# 服务通告

ARJ21

编 号: SB-A21-20-0007-R01

题 目: 标准实施/机体一导线一更改仪表板背部区域线束固定支架

图2 A放大图(更改前)

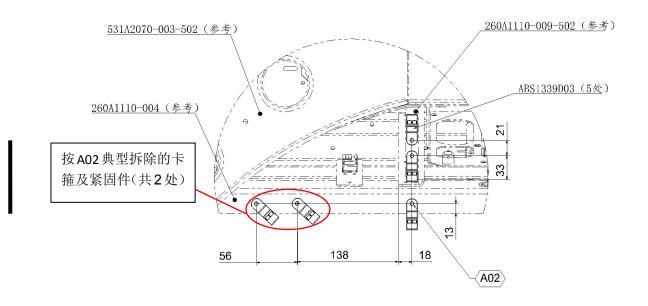
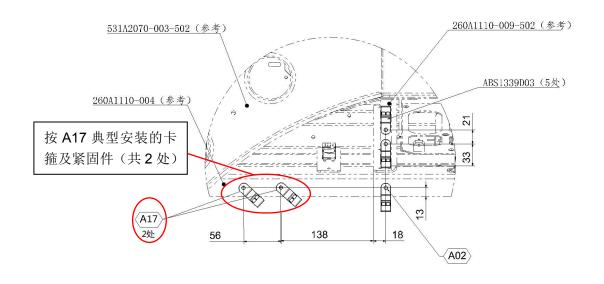
ARJ21-700 飞机在机上检查时,发现仪表板背部区域有线束与全静压管路卡箍螺钉干涉,因此发布本服务通告,更改干涉区域线束支架安装,避免因干涉而出现的导线磨损甚至绝缘层破损等后果。

a) 按照图 1、图 2、图 4 和图 6,拆除 4 处线束固定支架上的卡箍及紧固件(参考 SWPM 20-30-33、20-30-35 和 SRM 51-40-02),拆除的卡箍及紧固件见表 4;

b) 按照图 1、图 3、图 5 和图 7,安装 4 处线束固定支架上的卡箍及紧固件,并完成线束的固定 (参考 SWPM 20-30-33、20-30-35 和 SRM 51-40-02),安装的卡箍及紧固件见表 5;

操作	名称	件号	数量	处理	备注			
安装	卡箍	ABS1339D03	4	-	2.a) 步骤中拆下后保留的			
安装	螺钉	NAS1096-3-21	4	-	-			
安装	垫圈	NAS1149D0316H	8	-	2.a) 步骤中拆下后保留的			
安装 自锁螺母 MS21043-3 4 - 2.a) 步骤中拆下后保留								
安装   衬套   NAS43DD3-46N   4								
注:卡维	注:卡箍(ABS1339D03)上使用卡带MS3367-2-9固定线束

图 6 A02 典型安装图

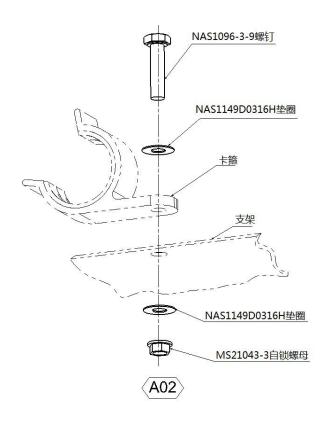
c) 按照图 1、图 6 和图 8,拆除 2 处线束固定支架上的卡箍及紧固件(参考 SWPM 20-30-33、20-30-35 和 SRM 51-40-02),拆除的卡箍及紧固件见表 6;

图8 C放大图(更改前)

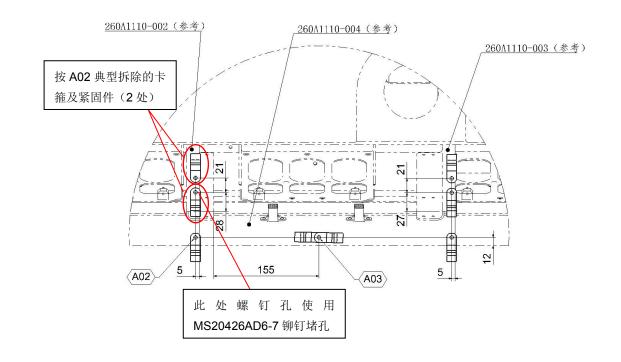
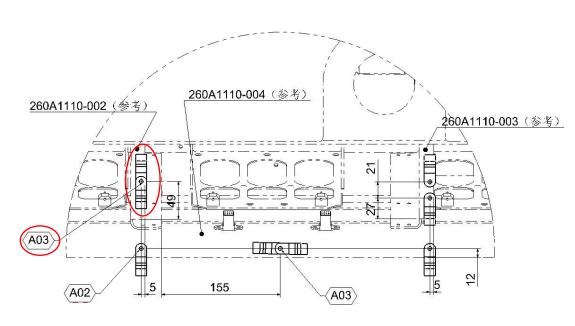
- e) 断开连接器 P1-2204 与转接器插座 R5-2204 的连接, 拆卸转接器插座 R5-2204 的固定法兰(参考 SRM51-40-02), 参考图 13;
- f) 对其中拆除的一处螺钉孔使用 MS20426AD6-7 铆钉进行堵孔(参考 SRM 51-40-02),参考 图 8;

注: 堵孔的铆钉规格可根据实际孔径调大一级。

- g) 对堵孔处的结构表面涂刷涂刷阿洛丁 1200S (参考 AMM MPP 51-21-04-370-802);
- h) 对堵孔处的结构表面喷涂耐流体底漆 ZMS1786(参考 AMM MPP 51-21-51-370-801);
- i) 按照图 1、图 9、图 10 和图 11,安装 1 处线束固定支架上的卡箍及紧固件,然后完成线束的固定(参考 SWPM 20-30-33、20-30-35 和 SRM 51-40-02),安装的卡箍及紧固件见表 8。

图 12(1/3) 笛形管位置示意图

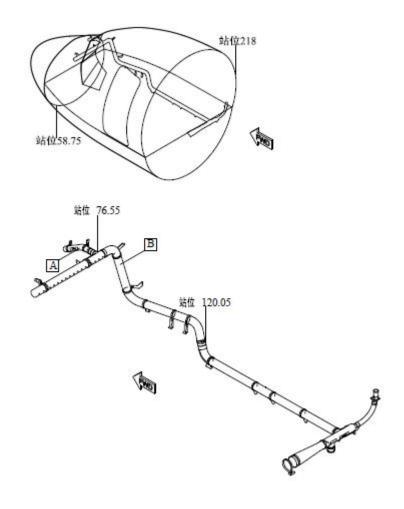
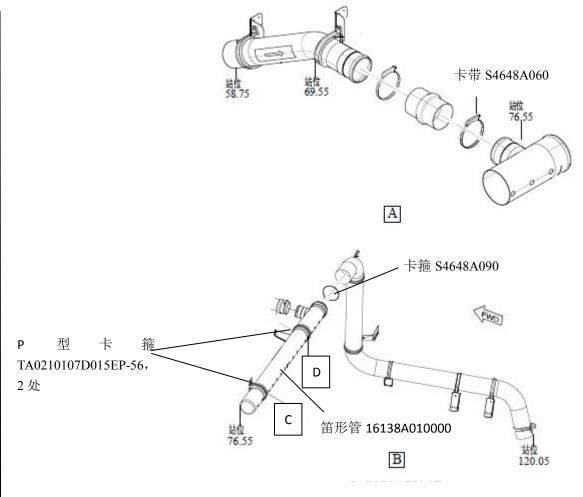
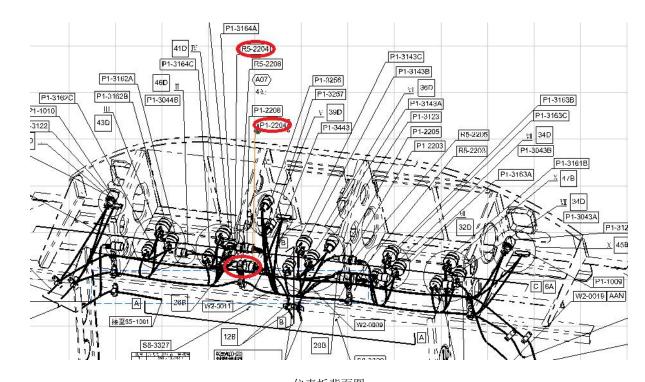
电话: (8621) 2087-5661 传真: (8621) 2087-5606 邮箱: <u>technicalsupport@comac.cc</u> 实施说明: 2/15 原版日期: 2017.06.07 改版日期: 2018.11.27 d) 拆除用于固定笛形管的标准件(参考 SRM 51-40-02),拆卸清单参考表 7,图 12;

- 注:卡箍(ABS1339D03)上使用卡带MS3367-2-9固定线束
- j) 安装转接器插座 R5-2204 的固定法兰(参考 SRM 51-40-02),恢复连接器 P1-2204 与连接器 R5-2204 的连接,参考图 8。
- k) 安装用于固定笛形管的标准件(参考 SRM 51-40-02), 安装清单参考表 9, 图 12;
